**OGGETTO: Dlgs 152/06 smi e LR 04/2018 smi. Procedura per il rilascio del Provvedimento Autorizzatorio Unico Regionale e del provvedimento di Valutazione di Impatto Ambientale volontario relativi al progetto di realizzazione di impianto eolico denominato "Parco Eolico Monte Croce di Ferro", localizzato in Loc. Monte Croce di Ferro nel comune di Borgo Val di Taro (PR), proposto da Borgotaro Wind Srl.**

**Lettera di trasmissione dei chiarimenti ed approfondimenti in merito alle integrazioni depositate.**

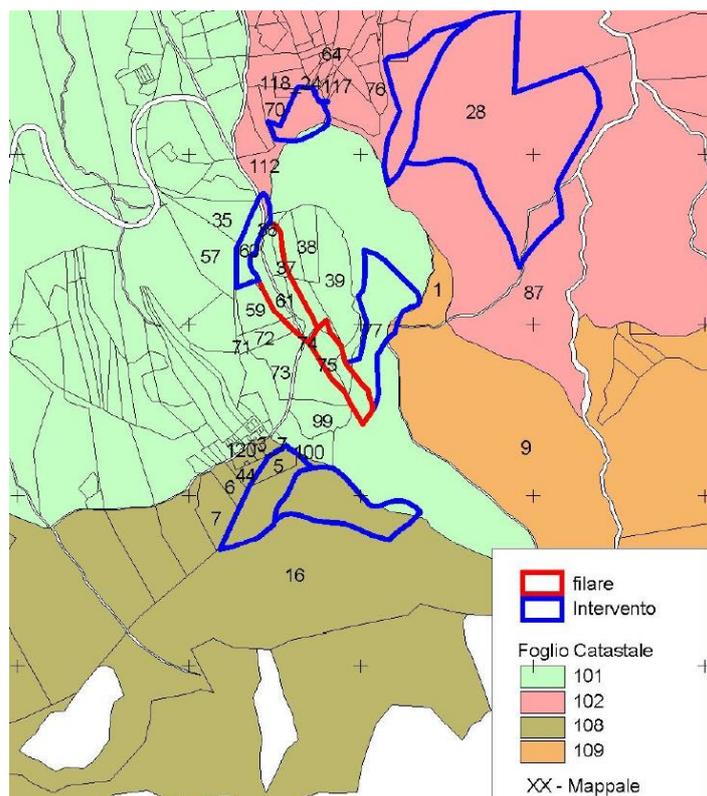
*4) “planimetria con l'individuazione della distanza dell'impianto eolico in questione, ivi incluso il cavidotto, rispetto ai vincoli paesaggistici di cui alla parte iii del d.lgs. 42/2004, art. 136 e dell'art. 142 comma 1 del d.lgs. 42/2004, ivi comprese le opere di connessione;”*

**Risposta:** nella tavola RP-Tav.3 sono visibili le interferenze delle opere in progetto con le aree sottoposte a tutela paesaggistica secondo il disposto del D.Lgs 42/2004 e smi; nel seguito per comodità si riportano i dati principali:
